工 事 名	敬仁会館 強度行動障がい者環境整備事業改修工事	
項 目	質 疑 事 項	回 答
1:仮設間仕切について 図面A-08 1階食堂天井施工時は仮設間仕切設置にて 項目:直接仮設 区画しての施工でなければ工事が難しいと 思いますが、施錠付仮設ドアを設置し、 間仕切り区画施工としてよろしいでしょうか。 (粉塵、工具等保持の対応のため) またその際、伴う西側便所の使用は不可となります。		調整が必要ですが可能と考えます。 天井内の現地調査をしていただき 仮設間仕切の位置と、設置期間を 施錠と調整させて下さい。
2:仮設間仕切りについて 図面A-10 2階図示の廊下間仕切ですが、工事中は 強度行動障がい者の方のエリアに接する 間仕切りになりますか。また、その際は 強化石膏ボード12t2重貼と記載ありますが 談話ホール側においては、 硬質石膏ボード12t+強化石膏ボード12t の施工としてよろしいでしょうか。		- 強度行動障がい者に接する間仕切では ありません。 区画ができれば宜しいです。 - 宜しいです。
3:215号室施工について 図面A-10 間仕切り区画外の施工となりますが、 解体材の搬出や材料の搬入が生じるため 215号室入口まで施工区画範囲とし 仮設間仕切りを延長してよろしいでしょうか。		調整が必要です。 設置工程を確認し、215号室の方の 仮移住場所とその期間の確保が 必要です。
4:仮設間仕切り・進入口について 図面A-10 施工時、施設の方の作業棟への通り抜けは 無い前提の施工でよろしいでしょうか。 また、施工時の作業員の出入りは西側屋外 階段のAWD-2からと考えて良いでしょうか。		- 工事期間中は通り抜けはありません。 - 出入はAWD-2からで宜しいです。

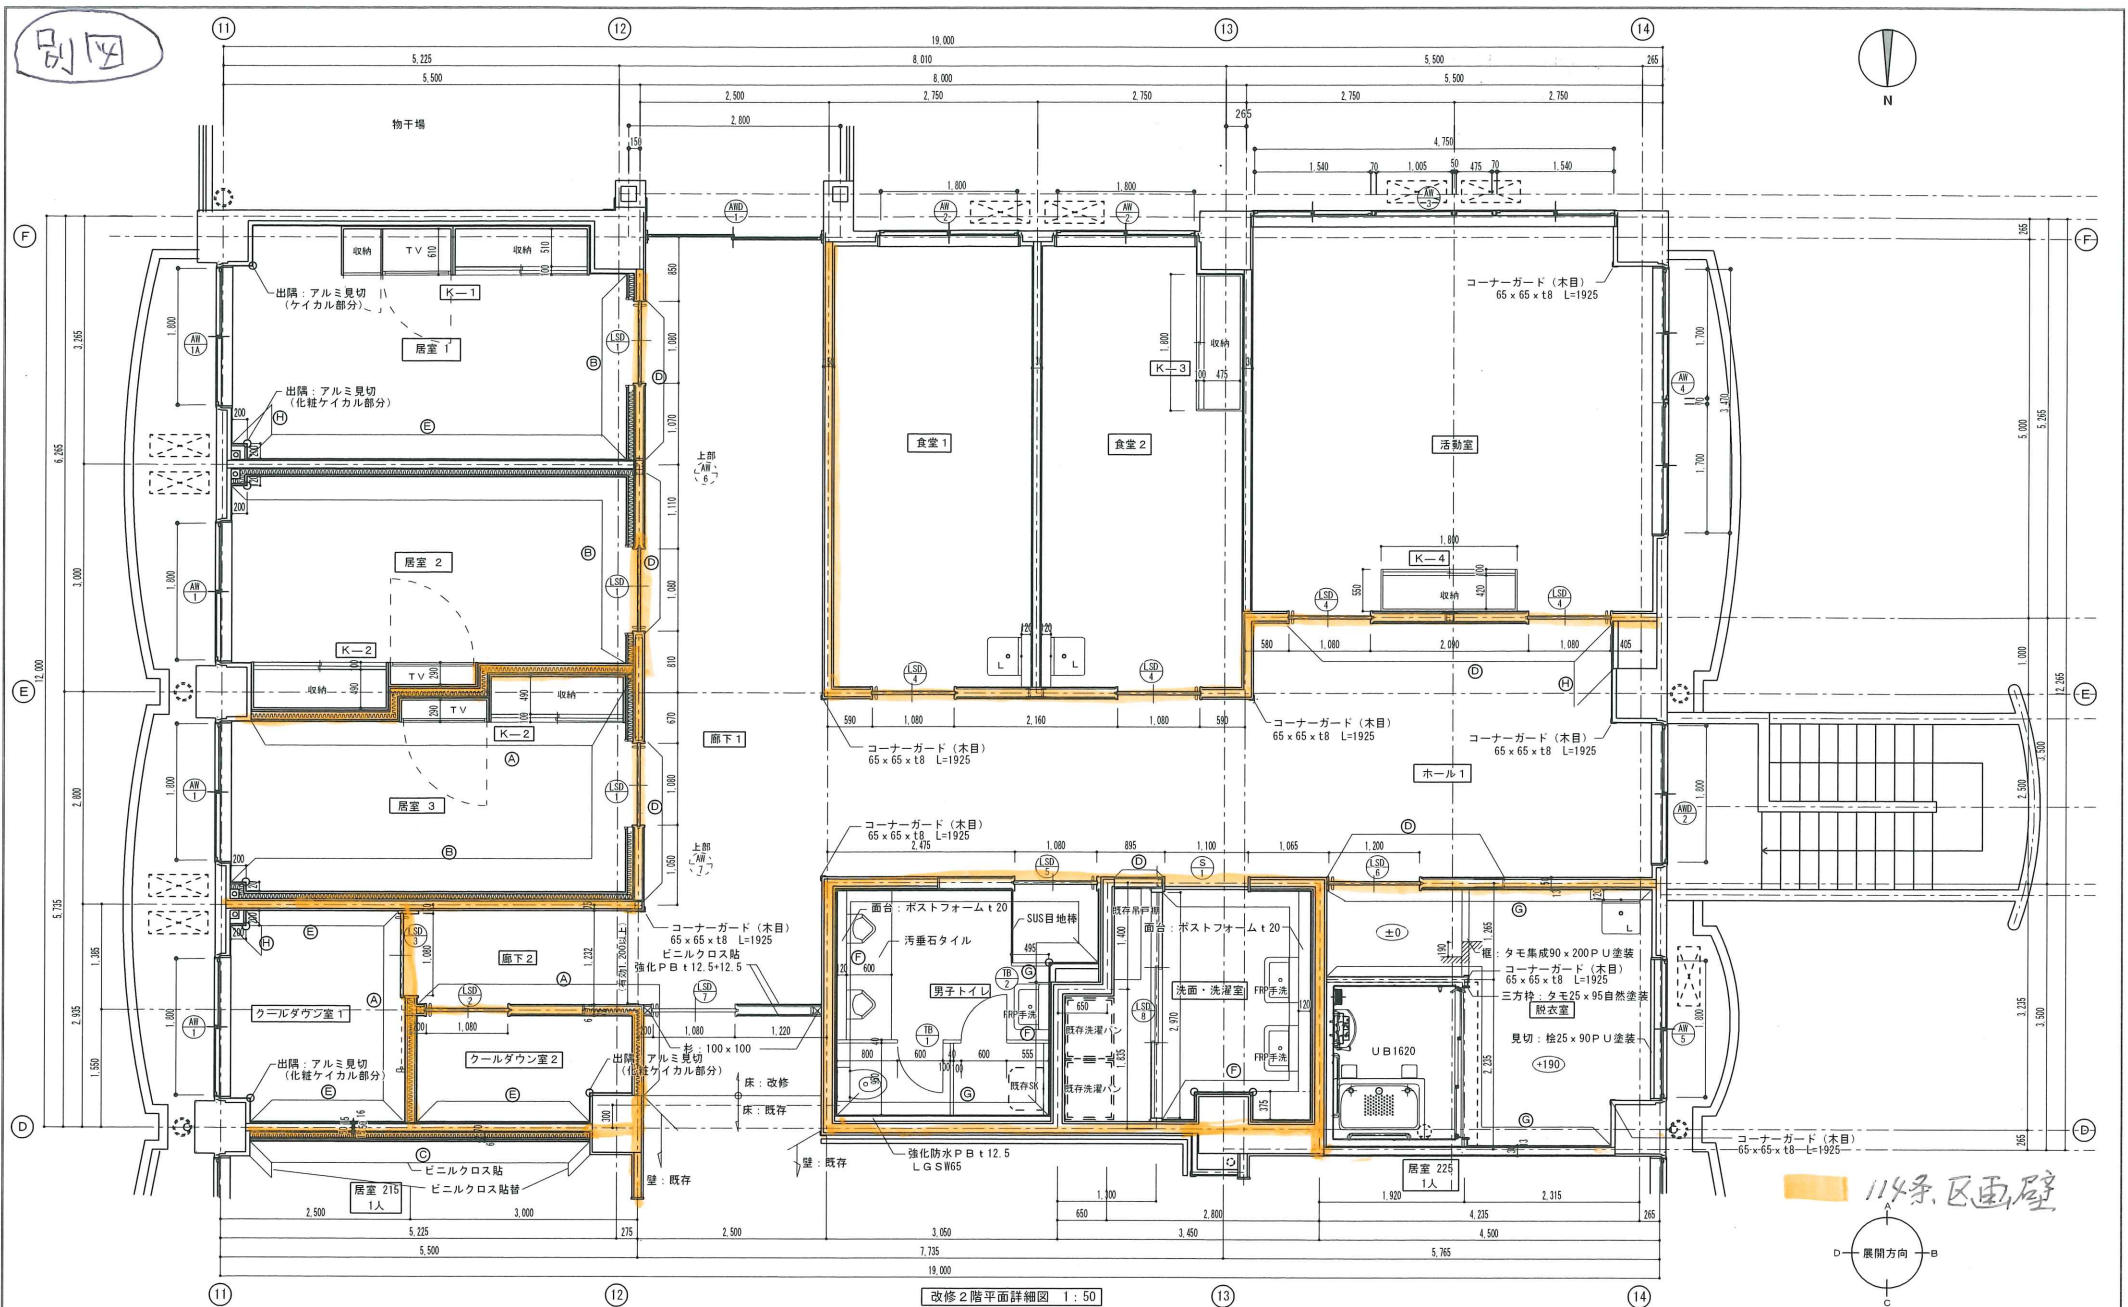
工 事 名	敬仁会館 強度行動障がい者環境整備事業改修工事	
項 目	質 疑 事 項	回 答
9:令114条区画壁について 図面A-07	質問8と同じく、図面左下記載、令114条区画壁仕上げの箇所があればご指示下さい。	・別図を確認してください。廊下と各室（各室は3室で1区画が可能）の区画が基本です。
10:LSD8上部壁について 図面A-14 図面A-18	洗面・洗濯室のLSD8の上部新設壁の下地は天井下地までと考えて良いでしょうか。	・宜しいです。
11:UB周囲壁について 図面A-14 図面A-18	ユニットバスの周囲の新設壁の下地は天井下地までと考えて良いでしょうか。	・宜しいです。
12:男子トイレ入口正面壁について 図面A-14 図面A-18	男子トイレ入口正面新設壁の下地は天井下地までと考えて良いでしょうか。	・宜しいです。
13:活動室右側入口横部分壁について 図面A-14 図面A-18	活動室右側入口横部分壁の下地(既設棚を塞ぐ部分)は天井下地までと考えて良いでしょうか。	・宜しいです。
14:活動室入り口部分壁 図面A-14 図面A-19	活動室LSD4部分が耐火壁となりますが、建具から13通側袖壁580mm、14通側袖壁405mm+265mmの部分は既設壁下地及びポートは既設のままで良いでしょうか。	・ 宜しいです。
15:天井点検口仕様	鍵付きか通常仕様かご指示下さい。	・ 図面通りです。

工 事 名	敬仁会館 強度行動障がい者環境整備事業改修工事	
項 目	質 疑 事 項	回 答
16:アスベスト含有建材について 17:活動室室外機について 図面A-14 活動室室外機位置は西側ベランダが正 図面M-09 でしょうか。	解体工事に伴い、既設建材のアスベスト含有調査は行われていますか。行われている場合は調査した箇所と建材名、有無を教えてください。	・アスベスト含有調査を行って下さい。 建材名：ビニル床シート 岩綿吸音板 石こうボード2重張部接着剤 です。 ・ M-09図が正しいです。
		以上
